Вопросы к Пятнице — этап 5, ПЗУ (4 модели IFC)

Папка: **ЖД станция / Работа над ошибками / Пятница / 5 этап**. Модели сверены с ПД **Раздел ПД №4 Часть №1 ИЛО1 (ПЗУ) (1439_2025_5) (1).pdf**, DXF **03-05. 1439_2025_5-ИЛО1_ПЗУ_21.09.dxf**, РД **25_1439_2025_5-ГП 26.09.24.pdf**, ВОР **4.1. 1439_2025_5-ИЛО1.ВОР (ПЗУ)_05-18_26.09.08.xlsx** и EIR. Сравнены с ранее переданными моделями.

Сверка атрибутов с ВОР

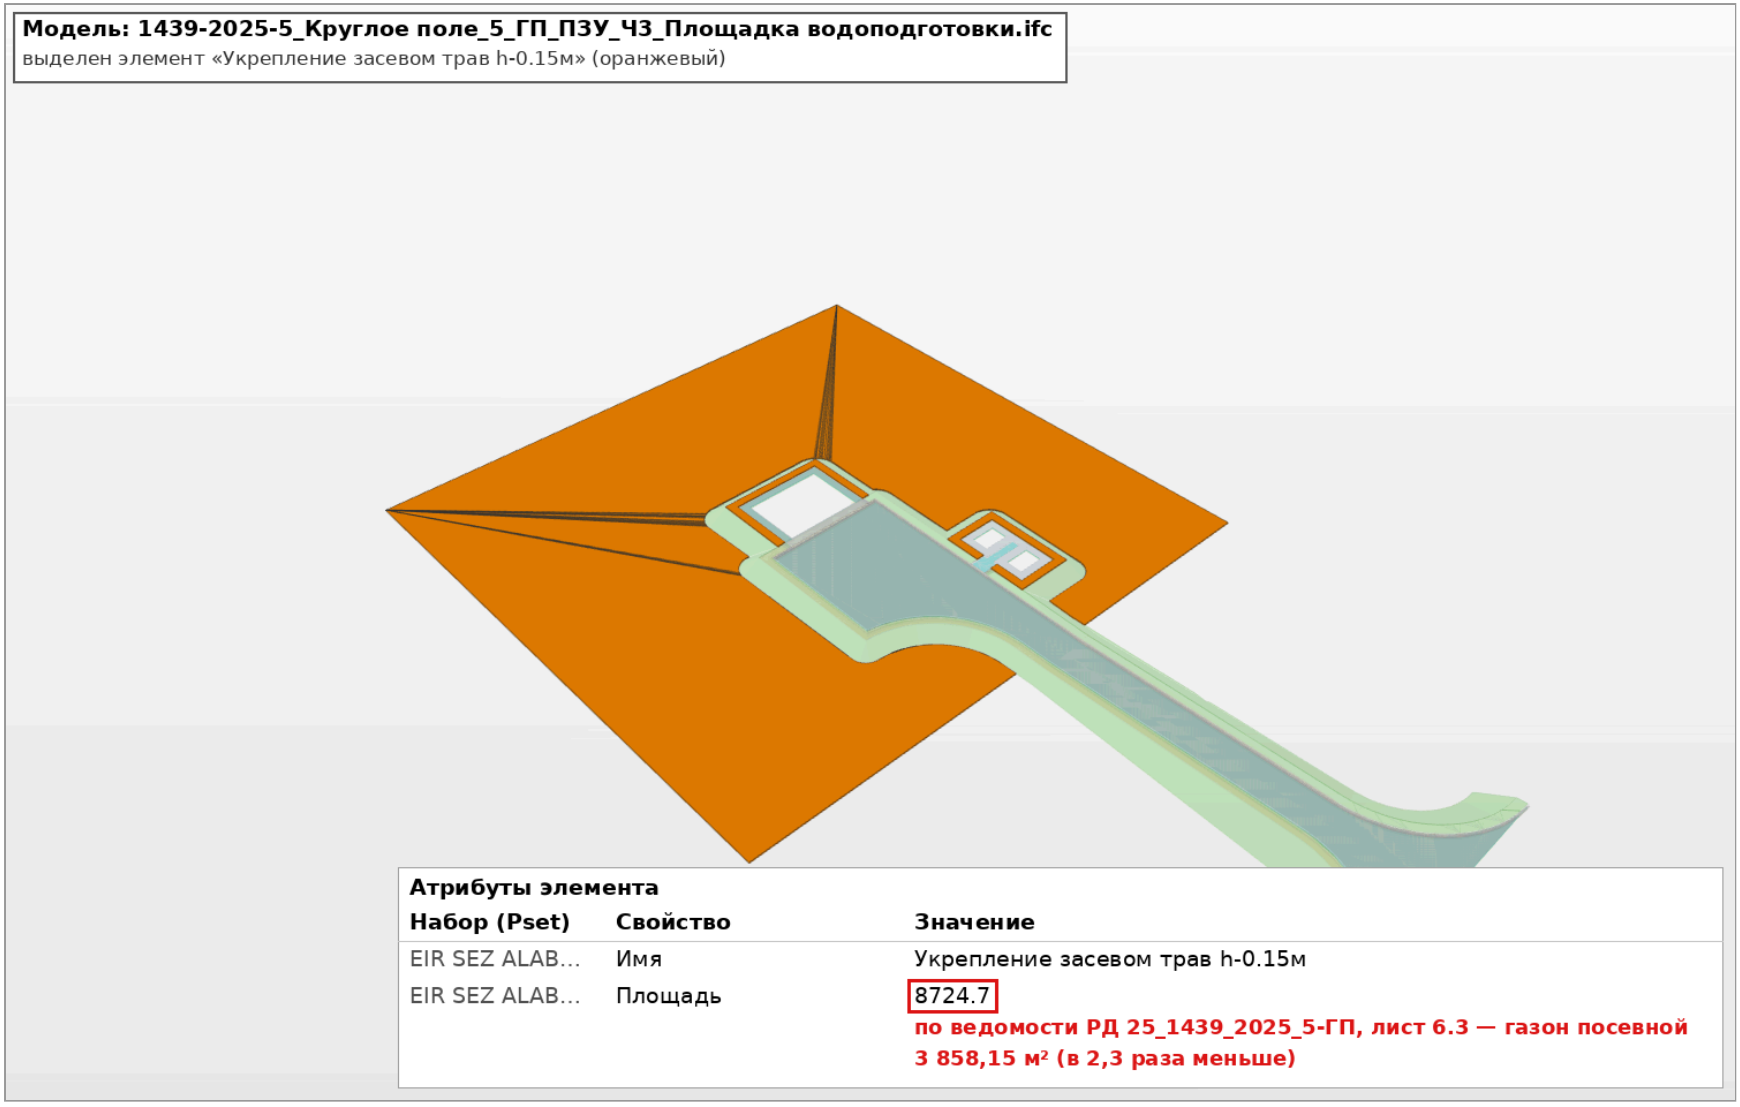
4. **Тип 2. Отмостка:** слоя «Гидроизоляция» нет ни в одной модели (по ПД и ВОР есть). Песок h=0,10 и утеплитель ЭППС в атрибуте «Площадь» на 8–10 % меньше ВОР (Ч1 — 161,5 и 161,6 м² при 176,88 м²).
5. **Цвет бортового камня** белый 250,250,250 — бетон по EIR серый 160,160,160; основание под борт 137,137,137 → 160,160,160.
6. **Обрезки:** Ч1 — 4 элемента ЭППС, Ч2 — 5 (газон, ЭППС, песок), Ч3 — 26, Ч4 — 135 (площадь ≈ 0). Удалить.

Позиция ВОР	Ч1 (НОП №1)	Ч2 (НОП №2)	Ч3 (водоподготовка)	Ч4 (ЛОС)
Асфальт А5Вл h=0,05 (Тип 1 + Тип 2)	448,43 / 457,2	60,91 / 60,8	75,70 / 75,8	—
Тип 1 — щебень h=0,16	271,55 / 274,8	11,66 / 11,7	19,60 / 19,1	—
Тип 1 — песок h=0,15	271,55 / 265,7	**11,66 / 10,5**	19,60 / 18,8	—
Тип 1 — геотекстиль	271,55 / 270,0	**11,66 / 10,0**	см. Тип 3	—
Тип 2 — щебень h=0,10	176,88 / 168,2	49,25 / 47,1	56,10 / 53,3	—
Тип 2 — песок h=0,10	**176,88 / 161,5**	**49,25 / 45,1**	**56,10 / 50,7**	—
Тип 2 — утеплитель ЭППС	**176,88 / 161,6**	**49,25 / 45,0**	**56,10 / 50,6**	—
Тип 2 — гидроизоляция	**176,88 / нет**	**49,25 / нет**	**56,10 / нет**	—
Тип 3 — асфальт А16Вн h=0,05	—	—	574,20 / 575,4	393,35 / 393,4
Тип 3 — асфальт А32Нн h=0,08	—	—	574,20 / 556,5	393,35 / 376,6
Тип 3 — щебень h=0,22	—	—	574,20 / 602,1	**393,35 / 420,1**
Тип 3 — песок h=0,29	—	—	**574,20 / 897,0**	**393,35 / 715,7**
Геотекстиль (Ч3 — Тип 3 + Тип 1)	—	—	**593,80 / 773,3**	**393,35 / 563,3**

Газон посевной (ведомость РД)	**235,65 / 201,9**	**РД 256,80, ВОР 76,73 / 70,9**	**3 858,15 / 8 724,7**	785,20 / 785,2
Насыпная обочина (ведомость РД)	—	—	165,35 / 165,2	**157,83 / 1 984,8**
Откос	257,66 / 261,5	212,56 / 212,1	514,70 / 514,5	88,40 / 87,2
Бортовой камень, бетон, м³ (ВОР: м × 0,016 / 0,042)	3,70 / 3,88	0,84 / 0,84	8,45 / 8,73	7,34 / 7,55

Бетонное основание под борт, м³	11,34 / 11,63	2,57 / 2,53	12,98 / 12,74	9,80 / 9,55

7. **Тип 3 (Ч3, Ч4):** песок h=0,29 в атрибуте «Площадь» 897,0 и 715,7 м² при 574,2 и 393,35 м² по ВОР (+56 % и +82 %), геотекстиль 773,3 и 563,3 м² (+30 % и +43 %), в Ч4 щебень 420,1 м² при 393,35 м². Асфальт Ч3, Ч4 — «битум PG 64-34», по ВОР PG 64-22.
8. **Газон и обочина:** Ч1 — газон 201,9 м² при 235,65 м² по ведомости РД и ВОР (−14 %); Ч3 — газон 8 724,7 м² при 3 858,15 м² (в 2,3 раза больше); Ч4 — обочина 1 984,8 м² при 157,83 м² (в 12,6 раза больше). Газон Ч4 и обочина Ч3 совпадают с ведомостью. Ч2 — в ведомости РД газон 256,80 м², в ВОР 76,73 м², в модели 70,9 м² — какое значение верное, уточнить у ГИПа. Ч2 — песок h=0,15 и геотекстиль Тип 1 на 10–14 % меньше ВОР.

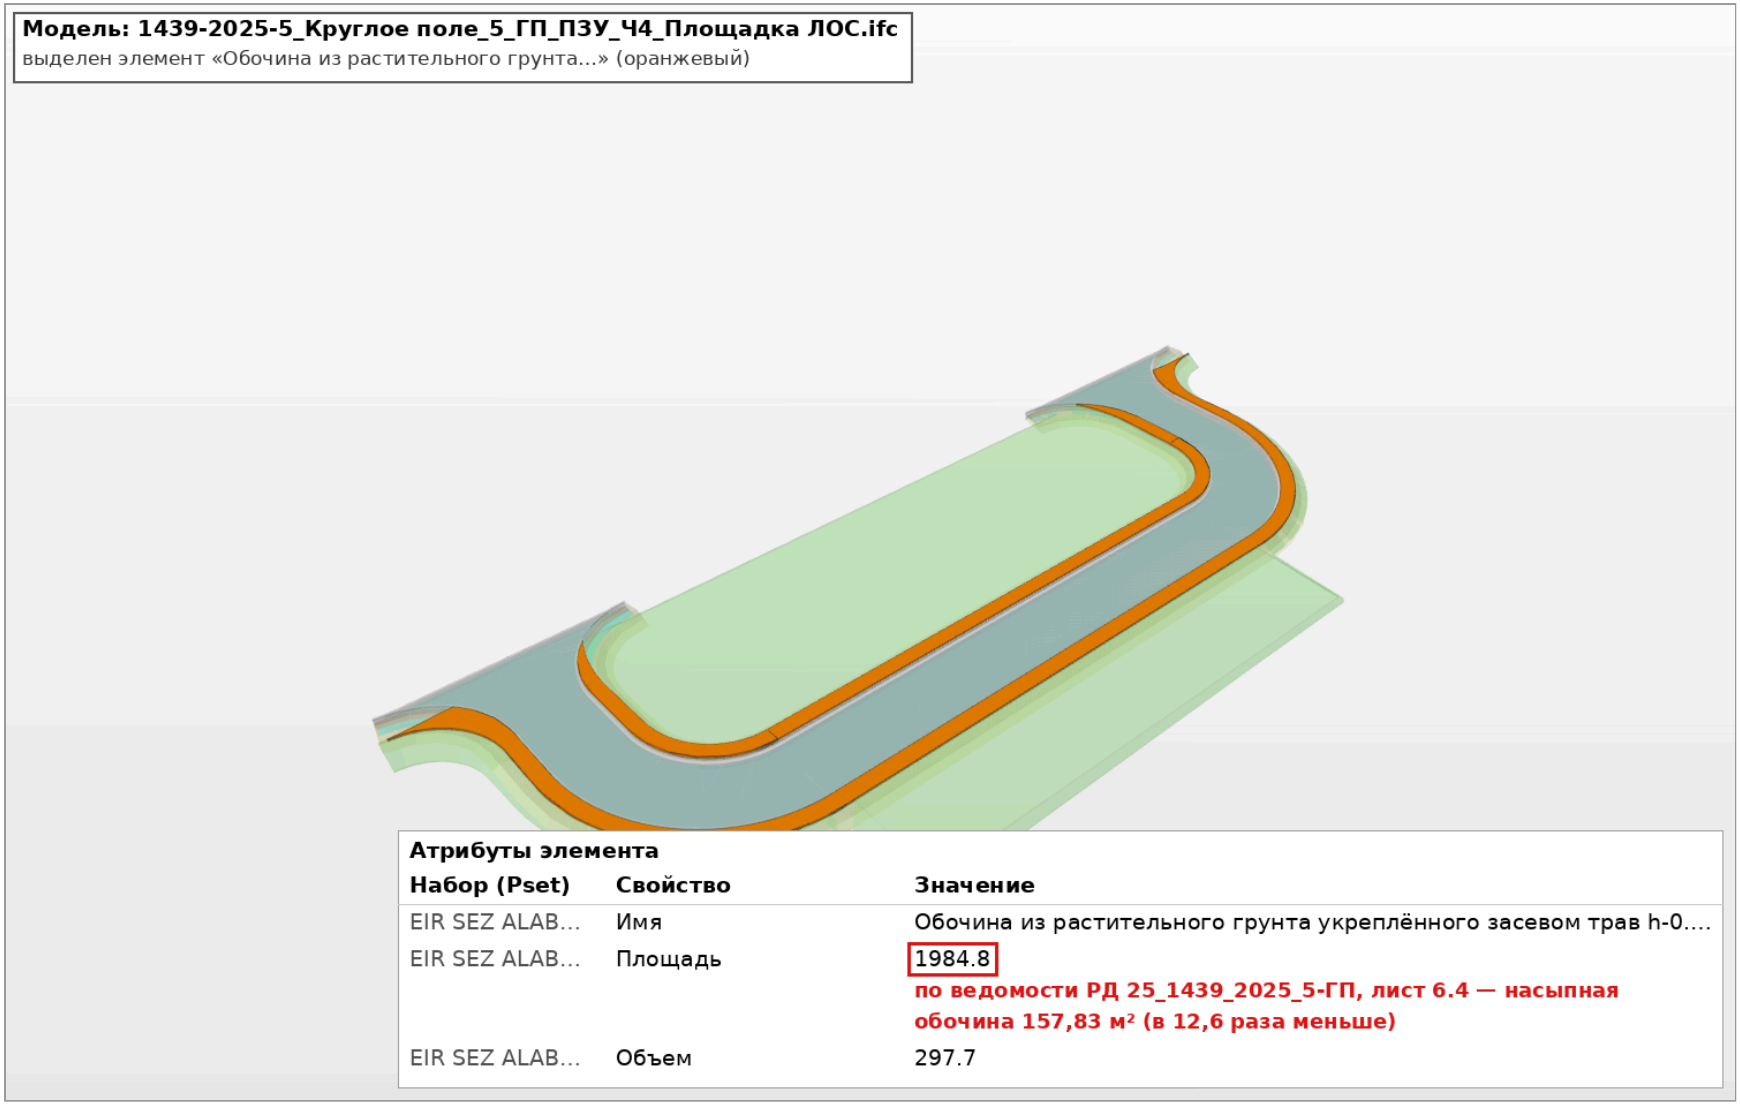
1. **Ч3, газон «Укрепление засевом трав h-0.15м»:** квадрат ~97×97 м вокруг площадки, «веер» треугольников, все грани развёрнуты вниз, верхней поверхности нет. В атрибуте «Площадь» 8 724,7 м², по ведомости элементов озеленения РД (лист 6.3) газон посевной 3 858,15 м² — в 2,3 раза больше (обочина 165,2 м² — совпадает с ведомостью 165,35). Газон лежит на 144,7–144,8, а по картограмме ПД в зоне насыпи площадки проектные отметки до 146,5 — газон под площадкой, а не на её поверхности.
2. **Ч3, рельеф по картограмме ПД (ПЗМ водоподготовки, 21 узел в контуре модели):** в 4 узлах проектная насыпь +0,54…+1,78 м (проектные 145,32–146,58, существующие 144,78–144,80), а в модели там газон на существующей земле 144,72–144,85 — насыпь площадки не построена (Δ до −1,73 м); в 2 узлах на проезде модель ниже ПД на 0,29 и 0,34 м. Остальные 15 узлов и все проектные отметки ГП_ВП — в пределах ±0,01 м.

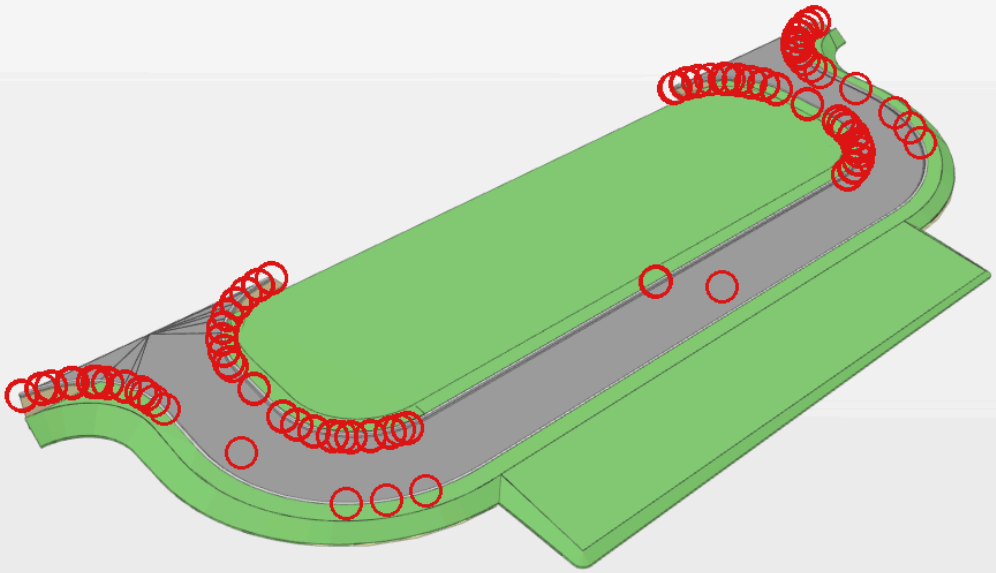
2. **Ч4, «Обочина из растительного грунта»:** в атрибуте «Площадь» 1 984,8 м², «Объем» 297,7 м³; по ведомости элементов озеленения РД (лист 6.4) насыпная обочина 157,83 м² — в 12,6 раза больше. Газон 785,2 м² совпадает с ведомостью (785,20). В ВОР газон и обочина одной позицией 943,04 м².

Модель: 1439-2025-5_Круглое поле_5_ГП_ПЗУ_Ч4_Площадка ЛОС.ifc
элементы-обрезки (Площадь = 0, объём ≈ 0): 134 шт. — обведены красным

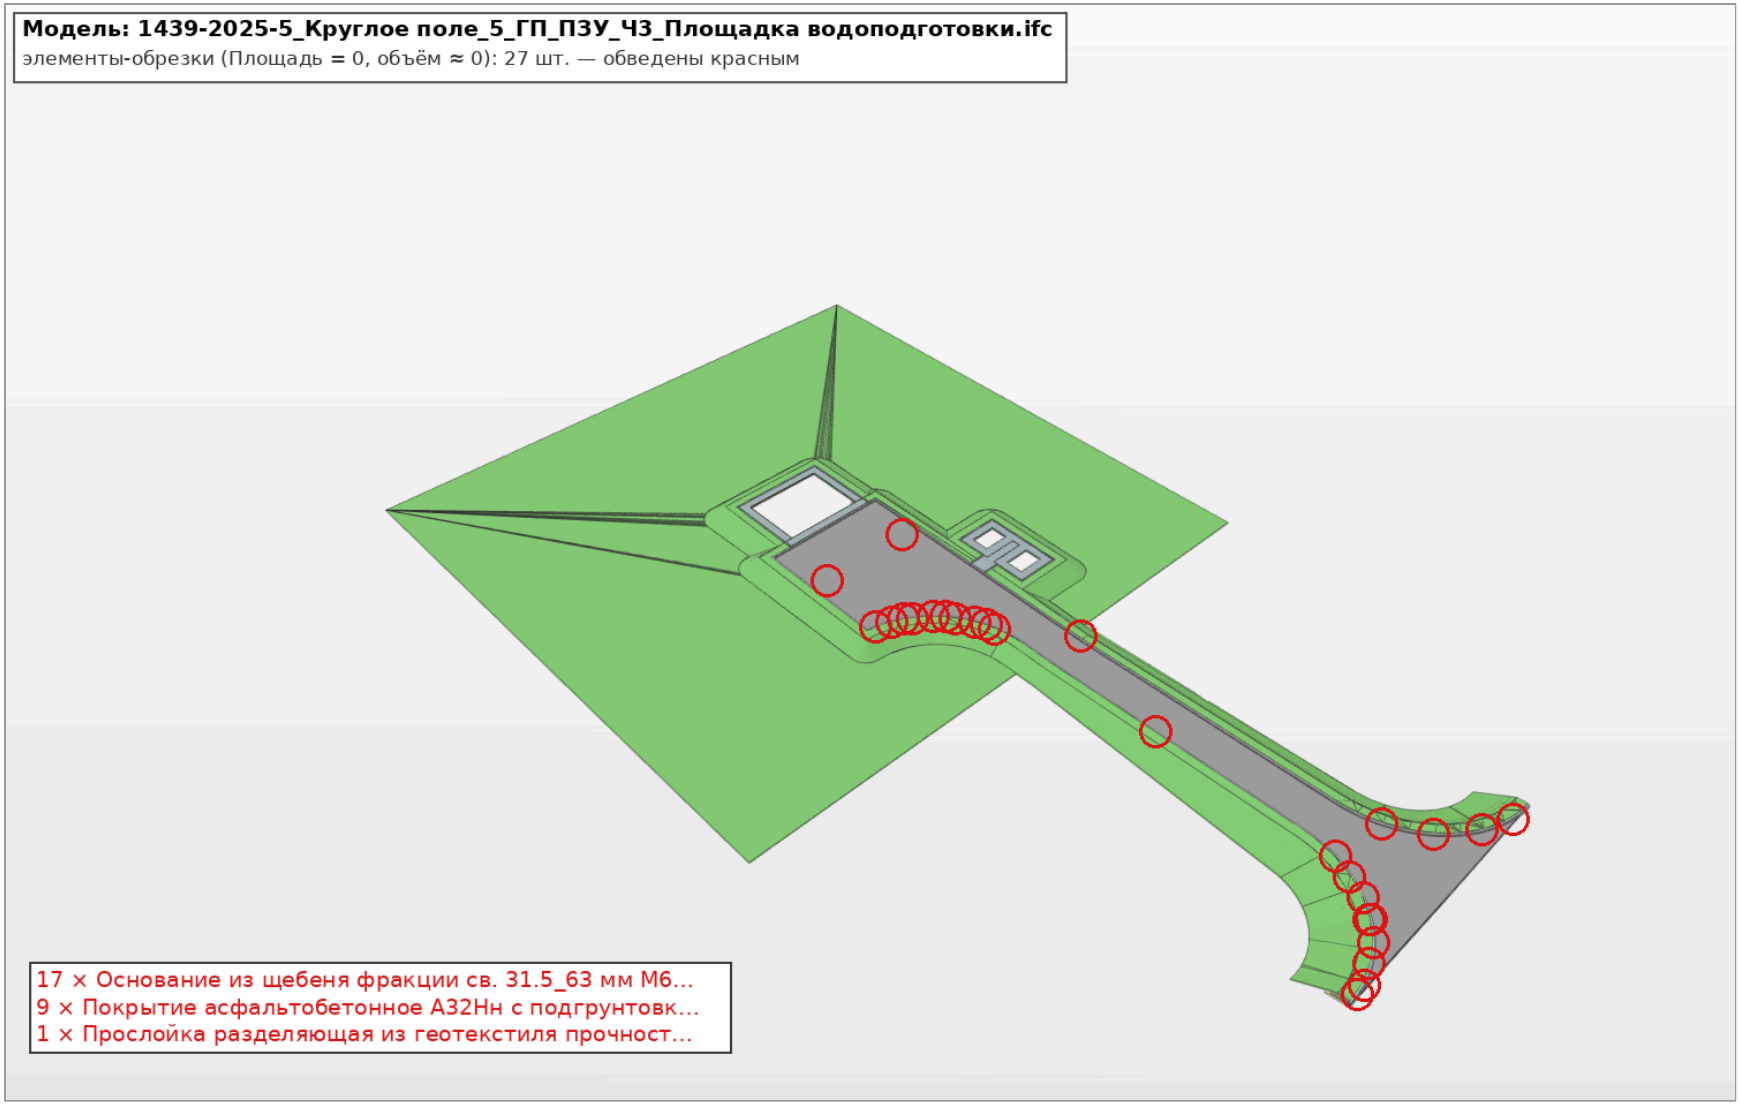
3. **Обрезки после нарезки:** Ч4 — 135 элементов (74 асфальта А32Нн, 61 щебня), Ч3 — 26; слои щебня 0,22 местами плёнка 2–3 мм. Ч3: песок 0,29 местами пересекается со щебнем. БР 100.30.15: «Обозначение стандарта» «ГОСТ 100.30.15», марка «В15 W4 F150» латиницей.

74 × Покрытие асфальтобетонное А32Нн с подгрунтовк…
60 × Основание из щебеня фракции св. 31.5_63 мм М6…
